一時保管エリアの解消作業について (エリアN、L)

2023年7月14日

東京電力ホールディングス株式会社

コメントリスト

3-1. 保管場所の整理

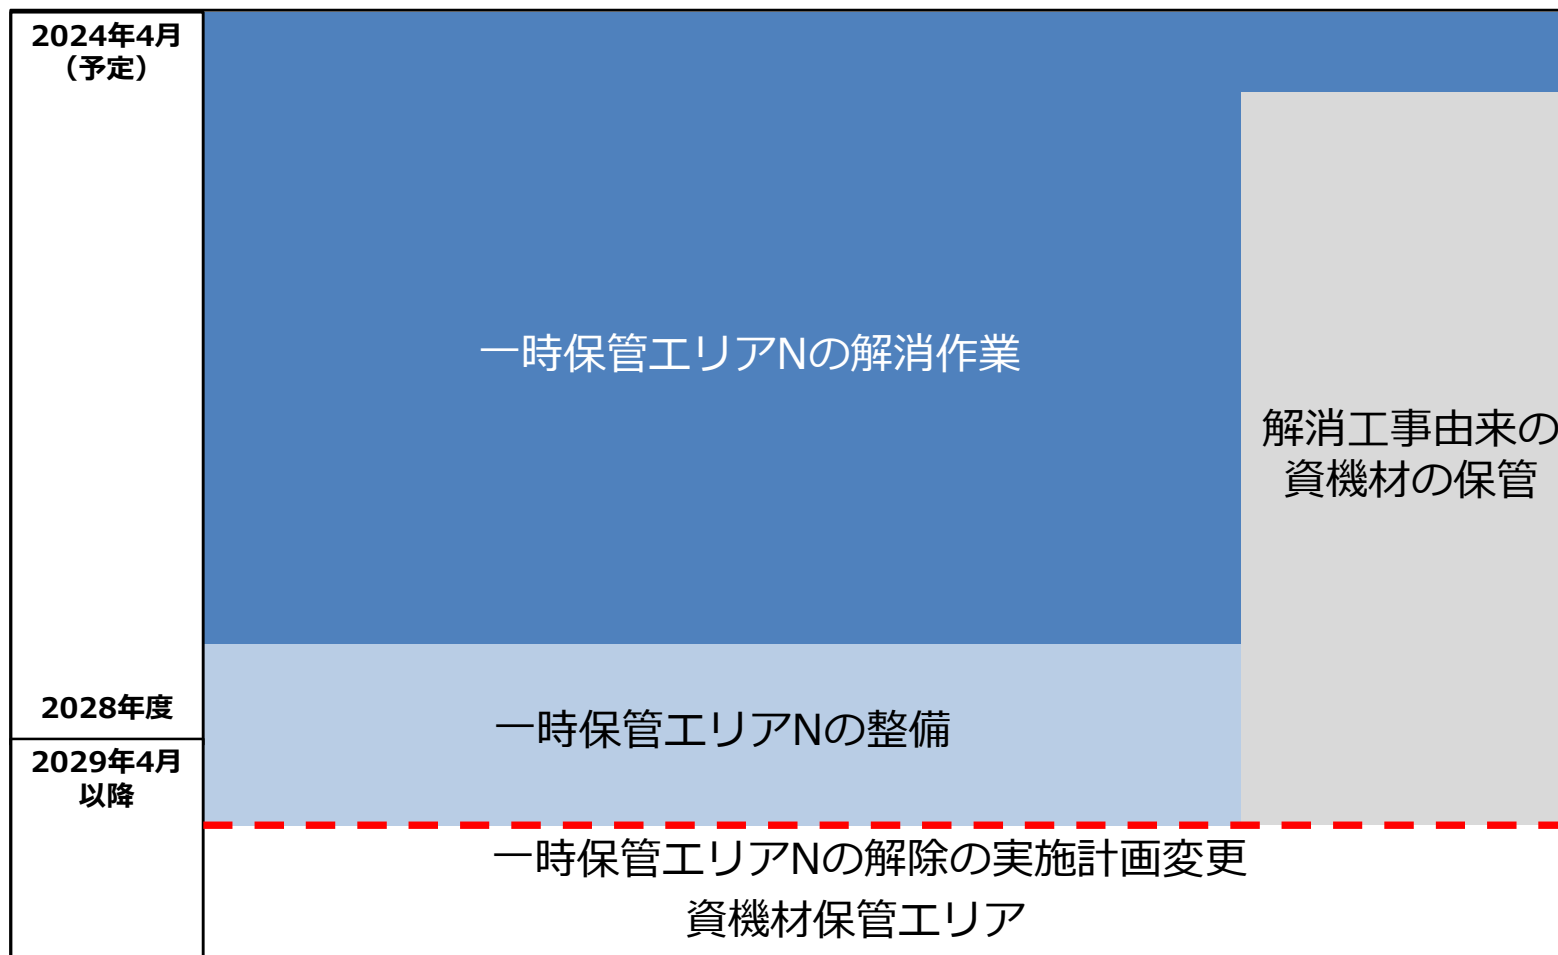
No.	実施日	コメント事項	回答内容
1	2023.6.12 水処理定例	2028年度までに予定している固体廃棄物の屋外保管解消に向けた取組との関係について、廃棄物撤去後の一時保管エリアNの用途や撤去した部材、タンクの取扱等を含めて全体を整理すること	本資料「1.」「3-1」「3-2」で説明
2	2023.6.12 水処理定例	その上で、実施計画の関係個所を網羅的に整理し、現行と変更案の比較表の形で資料に示して説明すること。その際、解体撤去等に関する記載の類型化など現在東京電力が進めている実施計画記載の見直しも含めて検討すること	本資料「2.」「2-1」で説明
3	2023.6.12 水処理定例	一時保管エリアG及びTの試験取出しの実施については特段の支障はないと考えるが、実施計画第三章等に基づき適切な措置を講じて実施するとともに、試験取出しの結果等を踏まえた実施計画の変更内容等についても改めて説明すること	実施計画変更申請前までに回答
以下、その他のコメント事項			
4	2023.6.12 水処理定例	一時保管エリアNの作業中の雨水対策について示すこと	本資料「3-3」で説明
5	2023.6.12 水処理定例	20フィートハーフハイトコンテナの重量管理について示すこと	本資料「3-4」で説明
6	2023.6.12 水処理定例	ノッチタンク保管場所の場所および外観を示すこと	本資料「3-5」で説明
7	2023.6.12 水処理定例	エリアTが盛土か切土のどちらか示すこと	盛土である

◆ 屋根、堰、足場、空ノッチタンク、汚染した土壌の保管先について

物品名	汚染の有無	保管場所（案）
屋根	無	フランジタンク解体片一時保管施設その3（跡地）付近の資機材置き場に保管
堰	無	エリアN内に資機材として保管
	有	一時保管エリアに保管※1
足場材	無	構内での貸出資機材として再利用
	有	
ノッチタンク	有	以下のエリアに保管※2 ①フランジタンク解体片一時保管施設その3（跡地） ②一時保管エリアN
汚染した土壌	有	固体廃棄物貯蔵庫第10棟への保管を計画

※1、※2：必要に際して再利用
